改善箇所説明図

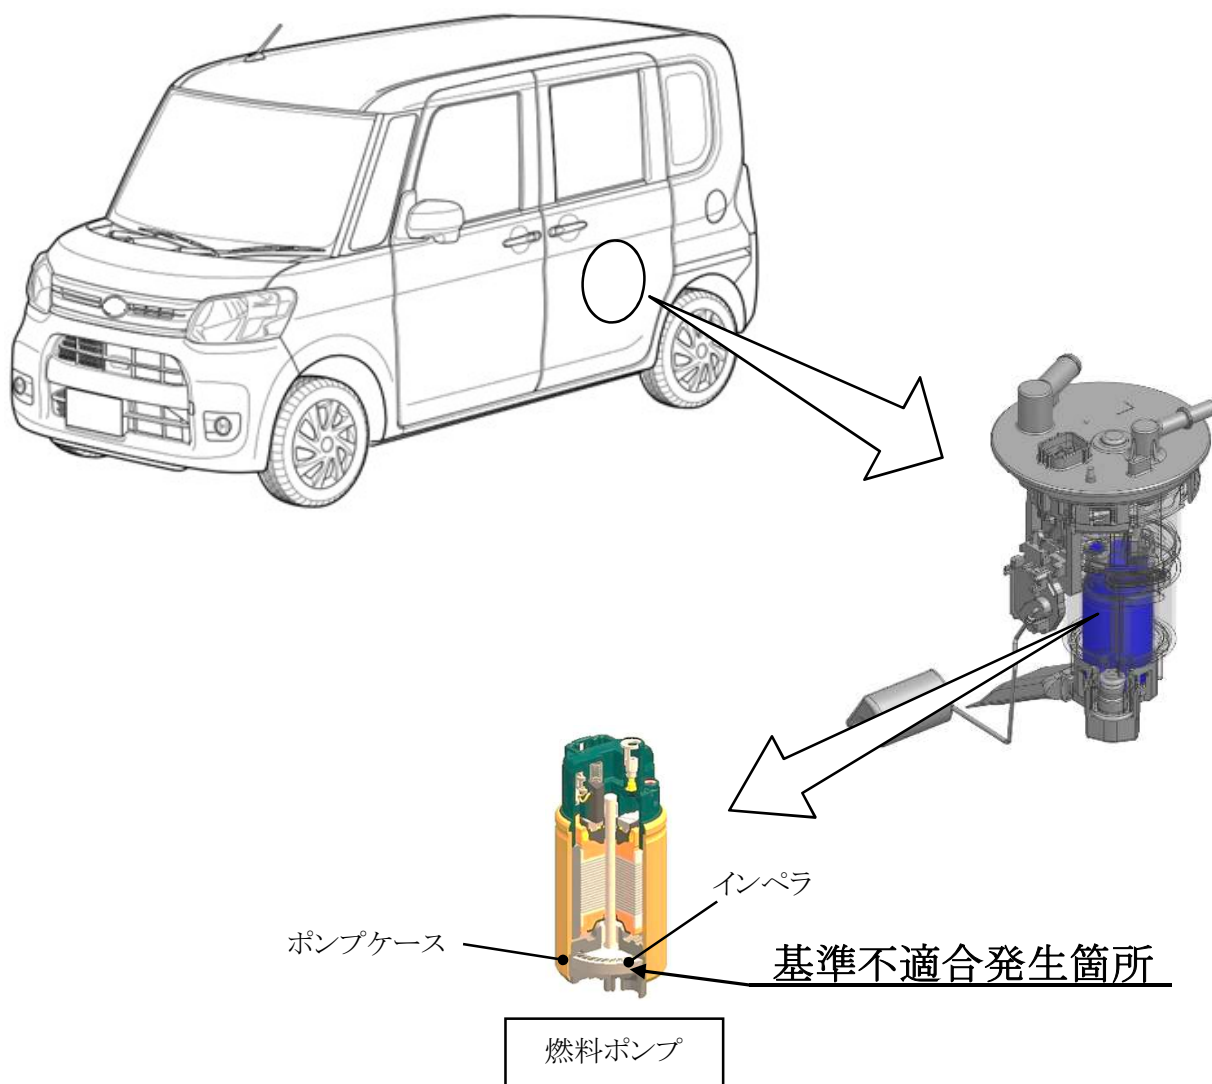
燃料ポンプのインペラ(樹脂製羽根車)において、成形条件が不適切なため、樹脂密度が低くなって、燃料により膨潤して変形することがある。そのため、インペラがポンプケースと接触して燃料ポンプが作動不良となり、最悪の場合、走行中エンストに至るおそれがある。

全車両、燃料ポンプを対策品と交換する。

運転者席側シート下の車台番号1桁目の上側に黄色ペイントを塗布する。
